CORPORACION AUTONOMA REGIONAL DEL MAGDALENA

RESOLUCIÓN No.

30 JUN. 2021

"POR MEDIO DE LA CUAL SE OTORGA PERMISO DE OCUPACIÓN DE CAUCE AL CONSORCIO GUAIMARO, PARA REALIZAR LAS OBRAS DE INTERVENCIÓN CORRECTIVA REQUERIDAS PARA MITIGAR EL RIESGO DE INUNDACIÓN Y SOCAVACIÓN MEDIANTE LA CONSTRUCCIÓN DE OBRAS DE CONTROL SOBRE EL RÍO MAGDALENA EN EL CASCO URBANO DEL CORREGIMIENTO DE GUAIMARO, MUNICIPIO DE SALAMINA – DEPARTAMENTO DEL MAGDALENA."

Figura 30. Resumen de factores de seguridad obtenidos para el análisis de estabilidad en el escenario actual.

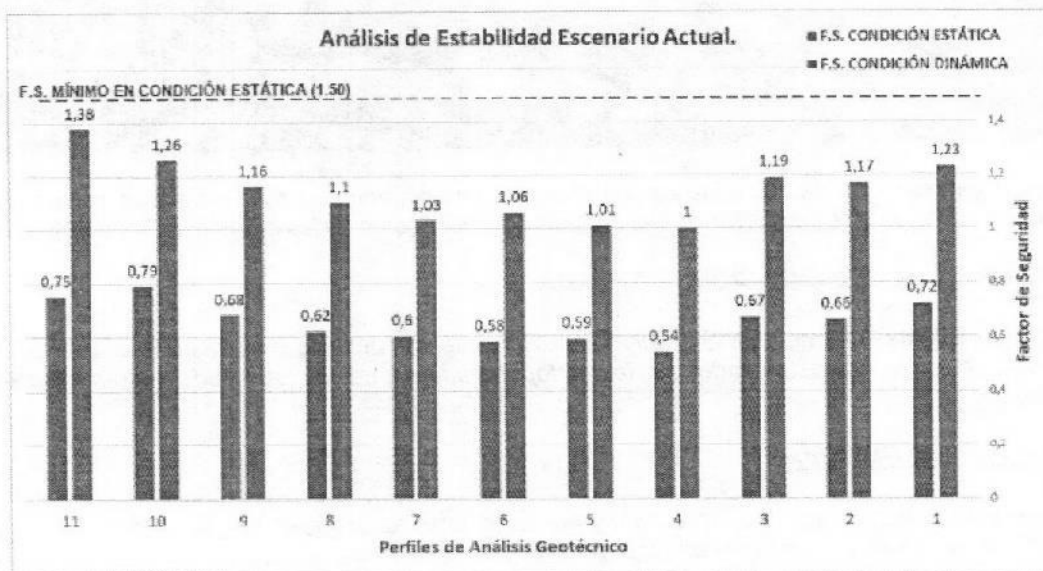
Se realiza además un análisis de estabilidad para el escenario actual, a partir del software de estabilidad de taludes "SLIDE versión 6", de los cual el analista determina "que el talud ubicado en las márgenes del Río Magdalena a la altura del corregimiento Guáimaro, no cumple con los criterios de estabilidad mínimos establecidos en la norma NSR-10 para la condición de análisis estática y dinámica. El proceso de inestabilidad evidenciando, se atribuye principalmente a la morfología del terreno y se presume que es favorecido por el proceso de socavación evidenciado"
